COMISSÃO PERMANENTE DE ANÁLISE DE ESTUDO DE IMPACTO DE VIZINHANÇA (CEIV)

Em atenção ao Parecer nº 021/2022, emitido pela CEIV em 01/04/2022, em virtude da segunda análise do EIV do acréscimo de área ao empreendimento SICOOB MAXICRÉDITO, protocolo nº 62.773/2021, segue resposta item a item:

OFÍCIO RESPOSTA AO PARECER 021/2022 - CEIV

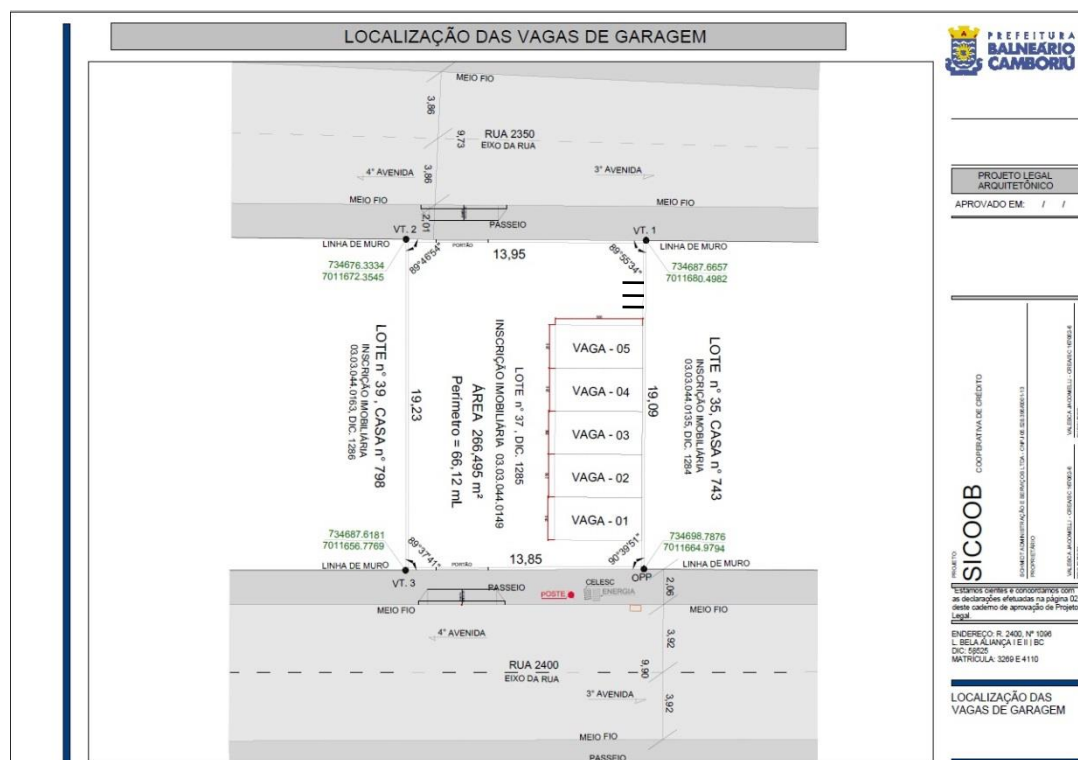
a. Em 3.1 apresentar o projeto, a localização do estacionamento alugado e a distância deste

ao empreendimento;

2ª CONSIDERAÇÃO CEIV: Nos arquivos enviados (Despacho 9 - Protocolo 62.773/2021), não foi localizada a prancha indicada (Projeto Legal Arquitetônico do Empreendimento).

Resposta: Segue na prancha “Distância para o estacionamento alugado” (folha 04 do projeto arquitetônico), onde consta a localização e a distância.

Resposta 2: Segue em anexo a Prancha com a locação das vagas no lote sob DIC nº 1285, conforme figura abaixo:
